Reklamation – Complaint Gehäuse Dimmbox

Part-No#.4027963 Date: June 28th 2017

N.O.K. Parts

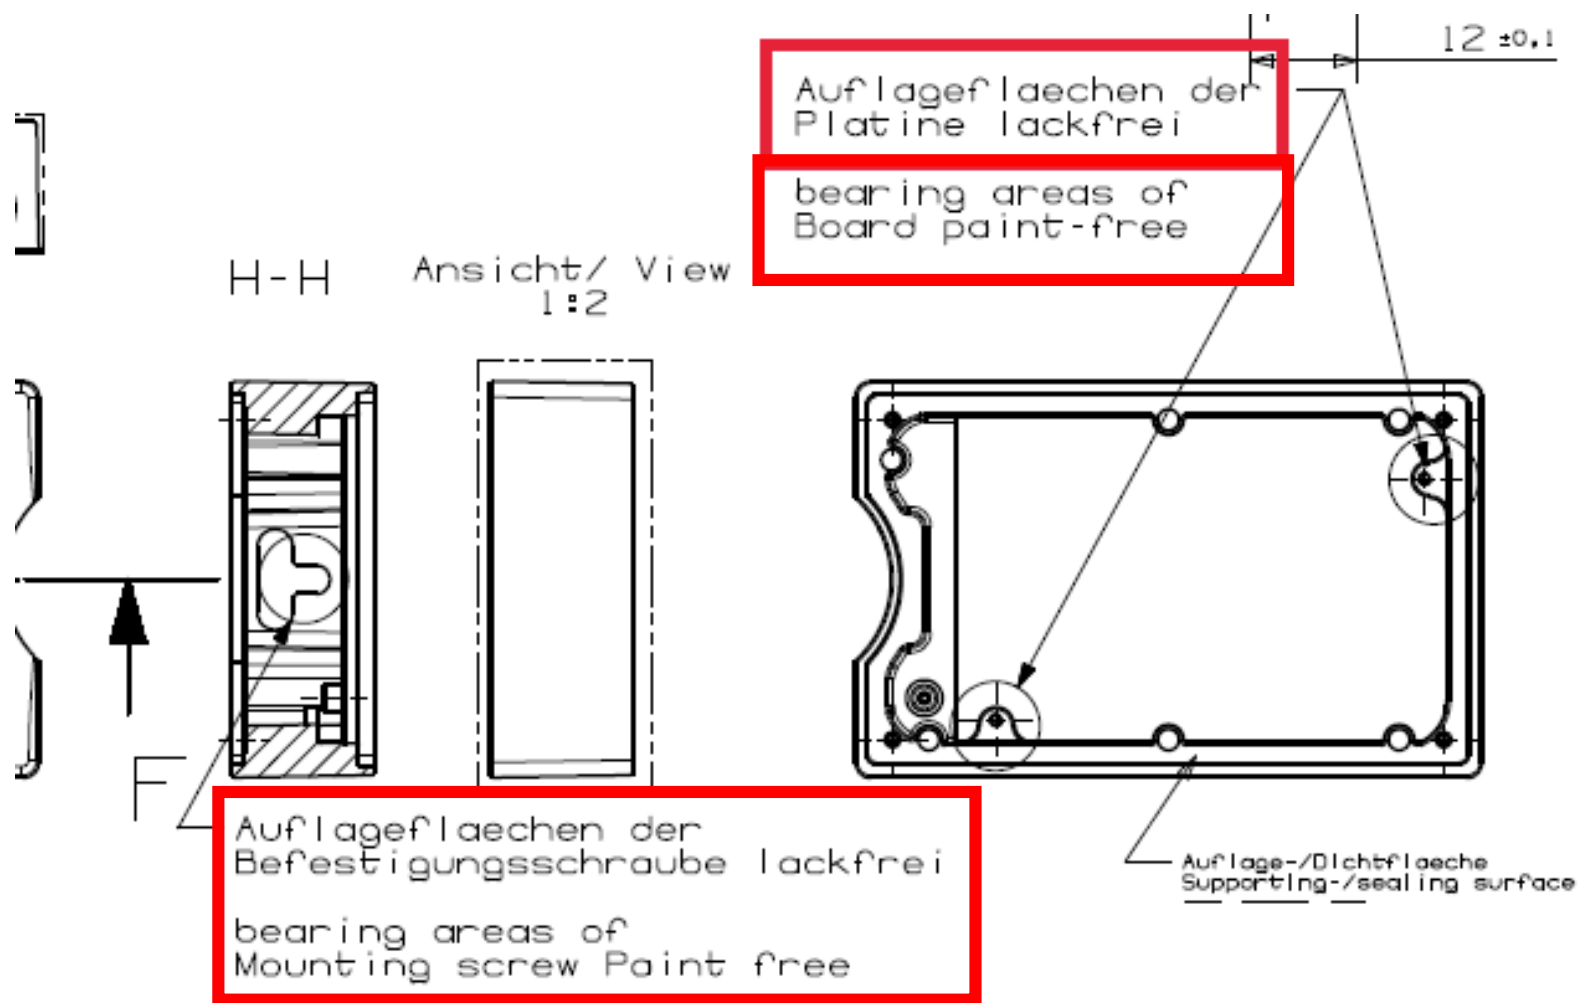
Fehlerbeschreibung:

Teile entsprechen nicht der Zeichnung. Sind an den rot Markierten Stellen nicht lackfrei

Fault description:

Parts do not correspond to drawing.

Red marked areas (on pictures to the right) are not paint-free.

Durch einen internen Nacharbeitsauftrag werden die Teile nachträglich ausgebessert .

All parts must be reworked at Irlbacher.
